府民公募型整備事業 ( **府民提案型** < 既要望 > )

審査番号	1	写真	
交通安全施設	信号機 (新設・定周期式)	①	②
所在地	綾部市青野町西馬場下38-1先 市道青野豊里線市道青野井倉線交差点	③	④
現在の状況	<ul style="list-style-type: none"> <li>交通規制 交差点図面に記入のとおり</li> <li>付近の環境 周辺は住宅・事業所等があり、要望交差点南西にはJR綾部駅がある。</li> </ul>		
要望内容	南北道路の市道青野豊里線は拡幅され、交通量の増加が見込まれる。東西道路の市道青野井倉線との交差点は見通しも悪く危険。付近住宅も完成し、子供の通学路になっている。既に事故も発生しており信号機の設置を要望 (受付番号2)		
位置図		<p>交差点図面</p>	
対応案	提案交差点では、市道青野豊里線の全線拡幅工事が5月15日に完成したが、その後の交通実態を調査した上で、信号機の必要性を検討することとするため、今回は実施しない。

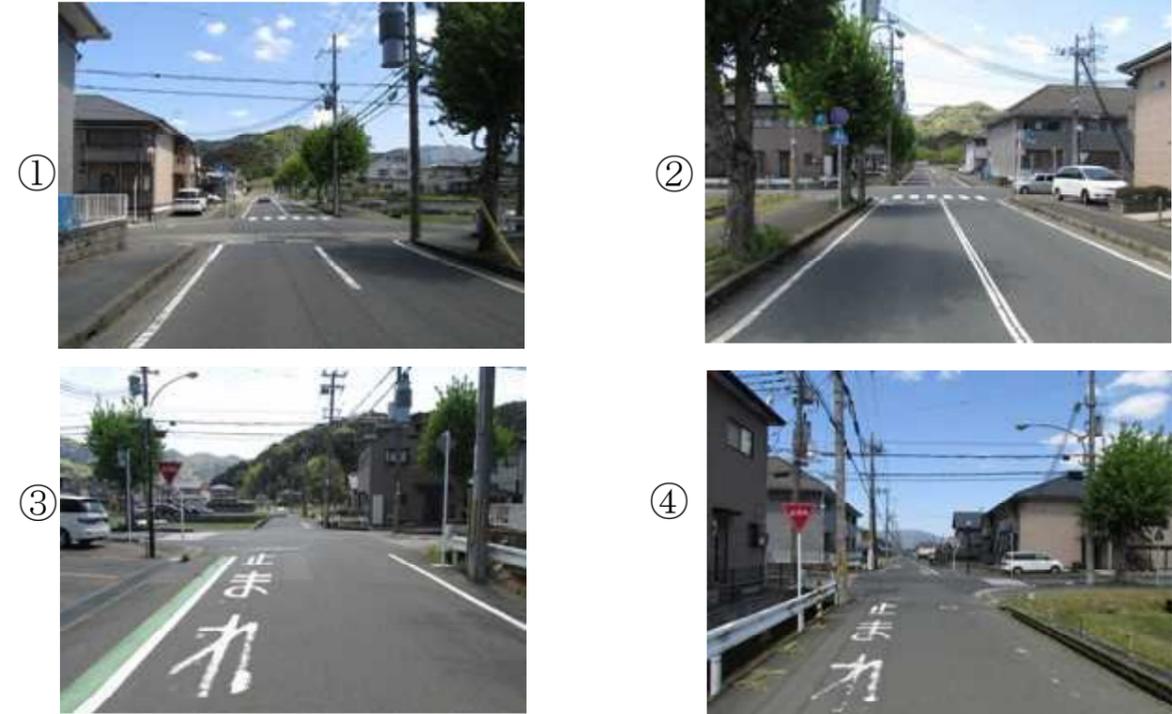
<p>審査番号</p>	<p>13</p>	<p>写真</p>	
<p>交通安全施設</p>	<p>信号機 (新設・押ボタン式)</p>		
<p>所在地</p>	<p>綾部市大島町大江26番地先 福知山綾部線大江1号線交差点及び付近道路</p>		
<p>現在の状況</p>	<ul style="list-style-type: none"> <li>交通規制 交差点図面に記入のとおり</li> <li>付近の環境 周辺は住宅と事業所が混在する地域であり、北側にJR山陰本線がある。</li> </ul>		
<p>要望内容</p>	<p>提案交差点及びその付近は、交通量が多く、横断歩道もあるが、渡れない。南側から渡るとき電柱と郵便ポストが邪魔である。業務スーパーの辺りに押ボタン信号機を設置して欲しい。(受付番号243・346)</p>		
<p>位置図</p>			
<p>対応案</p>	<p>提案交差点付近の府道福知山綾部線は、北側歩道に上水、下水等の地下埋設管路が複数あり、信号機の柱を設置することが困難なため、実施しない。</p>

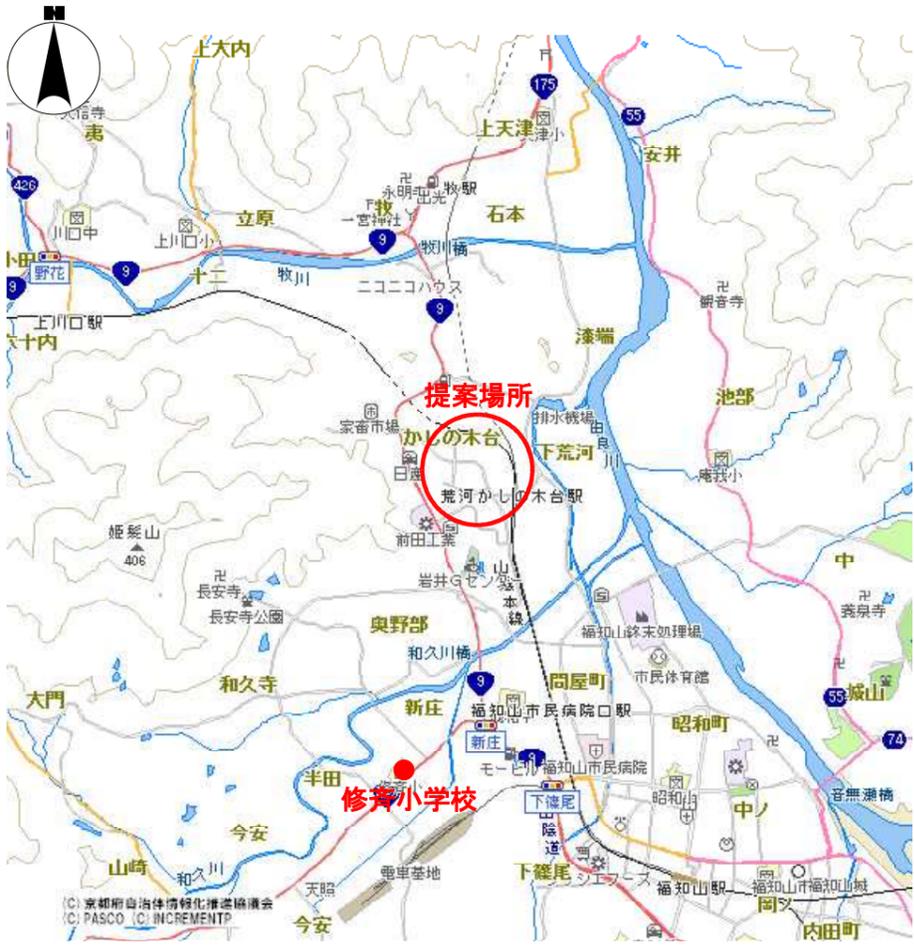
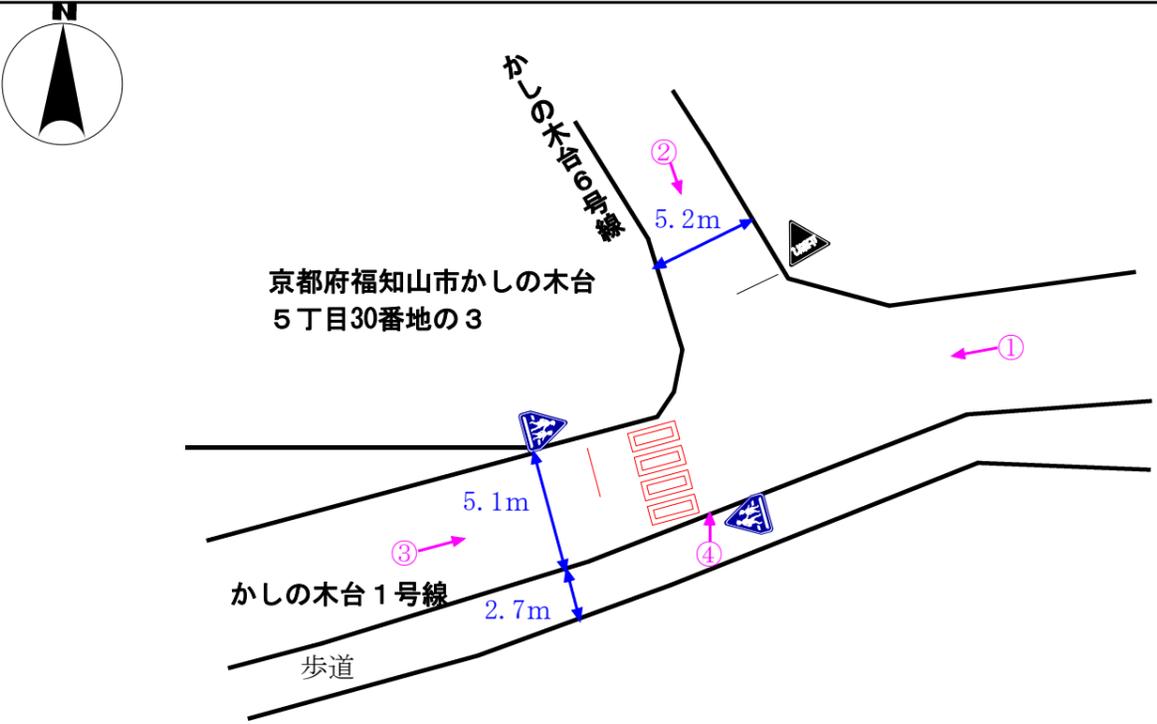
<p>審査番号</p>	<p>17</p>	<p>写 真</p>	
<p>交通安全施設</p>	<p>信号機 (半感应化)</p>	<p>①</p> 	<p>②</p> 
<p>所在地</p>	<p>福知山市字雲原 国道176号雲原交差点</p>	<p>③</p> 	<p>④</p> 
<p>現在の状況</p>	<ul style="list-style-type: none"> <li>・ 国道に設置された信号機</li> <li>・ 押ボタン式信号機が設置されている。</li> <li>・ 従道路側の道路幅員は狭隘である。</li> </ul>	<p>交差点図面</p>	
<p>要望内容</p>	<p>国道がカーブしていて、従道路東側からの車両が出られにくいいため、信号機の交差点制御を要望 (受付番号291)</p>		
<p>位置図</p>			
<p>対応案</p>	<p>従道路側が、車両が安全に離合できる程度の幅員を有していないため、実施しない。</p>

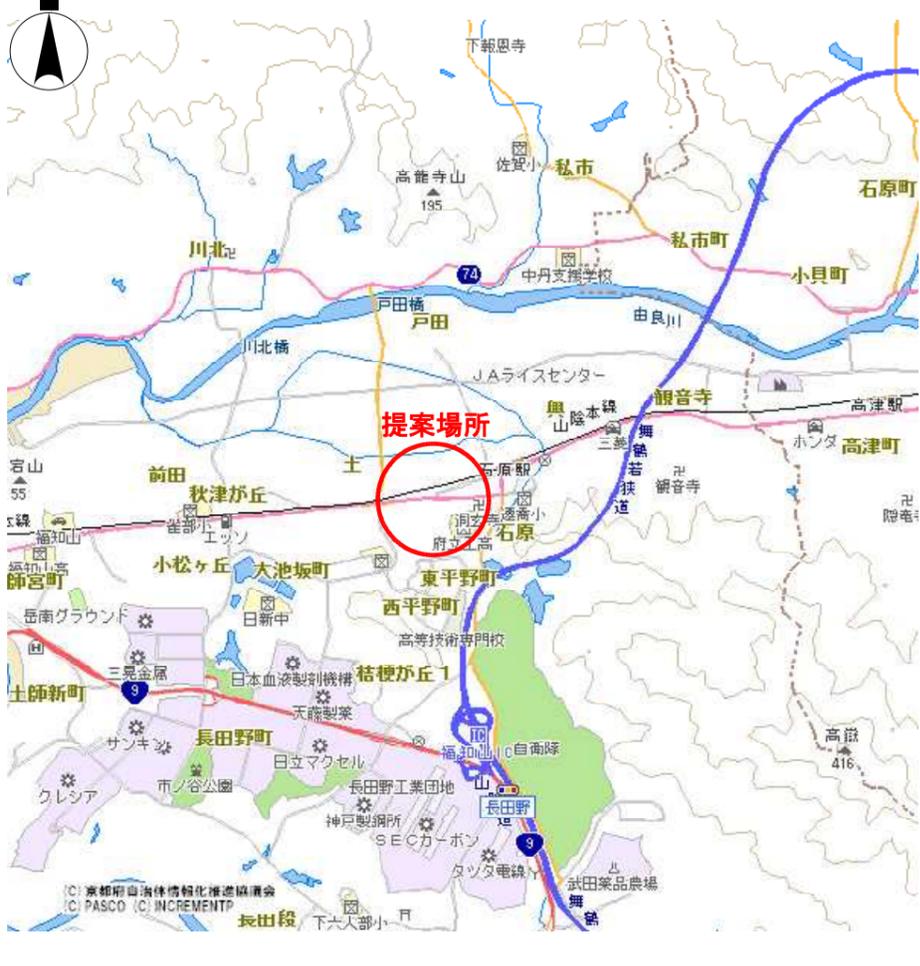
審査番号	18	写真
交通安全施設	信号機 (灯器改良)	<div style="display: flex; justify-content: space-around;"> <div style="text-align: center;"> <p>①</p>  </div> <div style="text-align: center;"> <p>②</p>  </div> </div>
所在地	舞鶴市字京田 国道27号城南中学校前交差点	
現在の状況	<ul style="list-style-type: none"> <li>・ 交通量の多い国道に設置された信号機</li> <li>・ 城南中学校が隣接している。</li> <li>・ 要望交差点西詰から西方約50mに直角カーブがある。</li> </ul>	
要望内容	<p>国道に進入する車が、カーブの手前から信号機が見えることから信号の変わり目にスピードを上げて走行し危険であるため、信号機に視角制限灯器の設置を要望。 (受付番号11)</p>	<div style="text-align: center;"> <p>③</p>  </div>
位置図		<p style="text-align: center;">交差点図面</p> 
対応案	<p>要望交差点西詰から西方に直角カーブがあり、カーブの終端から交差点西詰までの距離が約50mと短く、車両灯器を見落とす危険性があるため、実施しない。</p>
